ITINERARIO NAPOLI – BARI RADDOPPIO TRATTA CANCELLO-BENEVENTO II LOTTO FUNZIONALE FRASSO TELESINO – VITULANO 1° LOTTO FUNZIONALE FRASSO TELESINO – TELESE

Variante n. 43 - NV13 Riqualficazione Via Mazzini

Descrizione delle opere

Figura 1: Stralcio Ordinanza 36 (Prescrizione n. 50)

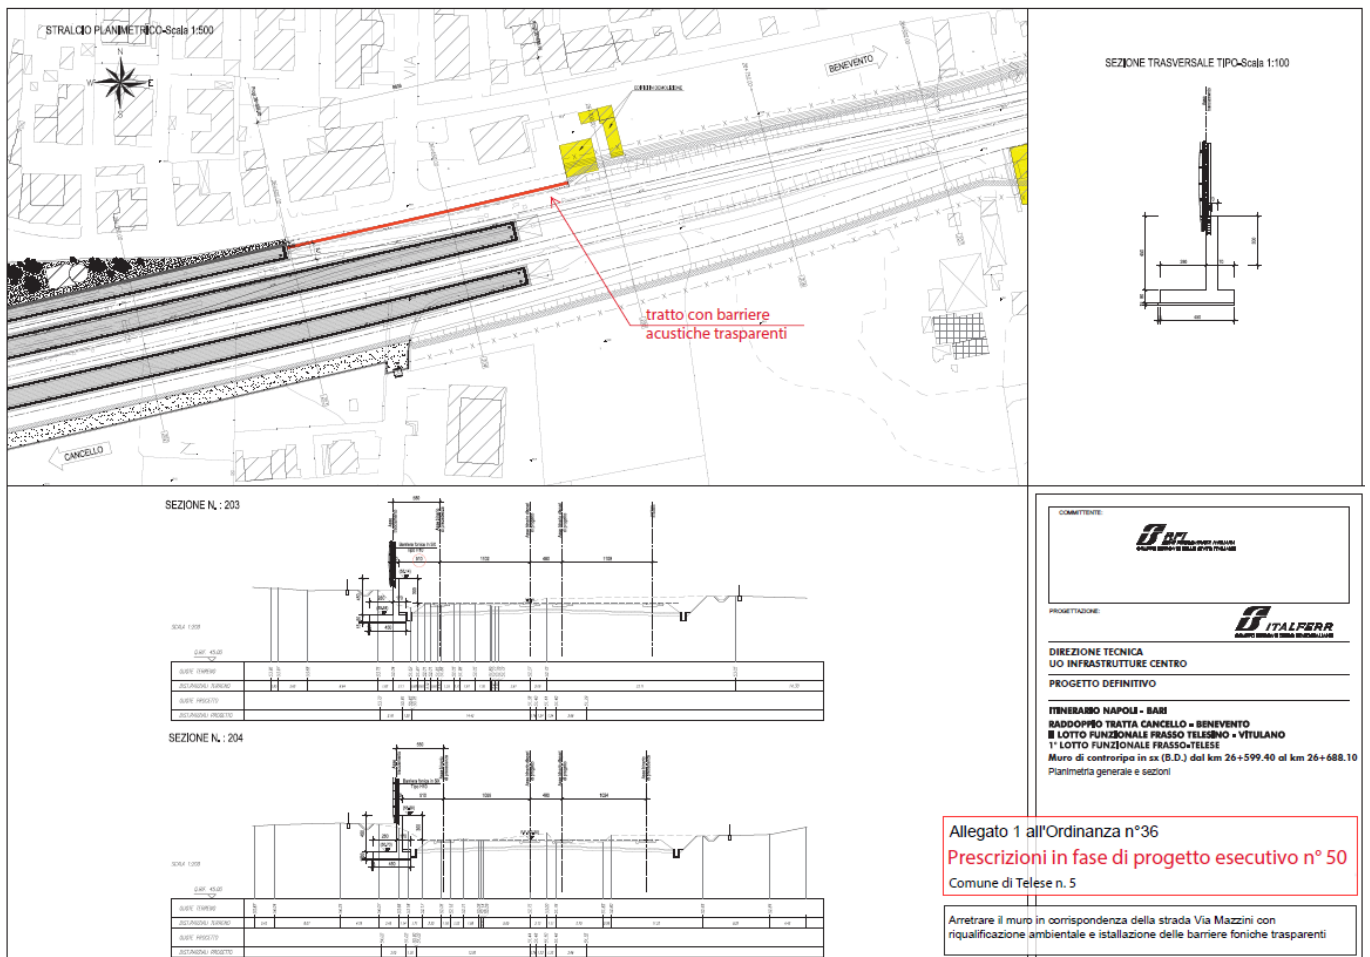
Secondo quanto previsto dall'Ordinanza 36 in sede di approvazione del Progetto Definitivo (Prescrizione n.50 del Comune di Telese), si rende necessario prevedere una modifica alle barriere acustiche comprese tra la ferrovia e la Via Mazzini per un tratto di lunghezza di circa 100m. La modifica richiesta dal Comune di Telese consiste nel rendere trasparenti alla vista tali barriere che, altrimenti e nella generalità dei casi, sono costituite da pannelli opachi supportati da una intelaiatura portante in acciaio.

Figura 16: Sezione tipo dell'intervento

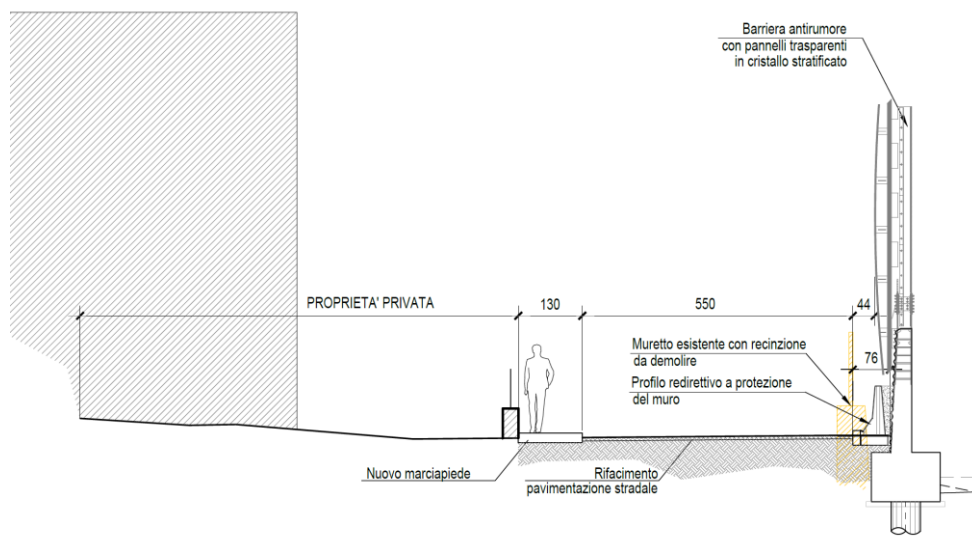
Come si può apprezzare dal confronto fra le due ipotesi sopra riportate, la soluzione vetrata conferisce una maggiore permeabilità visiva al muro con barriere, garantendo un minore impatto nei confronti del fronte strada delle abitazioni prospicienti. Al piede del muro sarà comunque necessario anteporre un profilo redirettivo per la protezione dagli eventuali urti dei mezzi in transito su via Mazzini/via Ferrovia. In questo modo sarà comunque possibile ottenere una sezione stradale minima di 5.50m utile a garantire una percorrenza a doppio senso di marcia, con la creazione di un marciapiede rialzato, lato abitazioni, di larghezza compresa tra 1.30 e 0.90m.
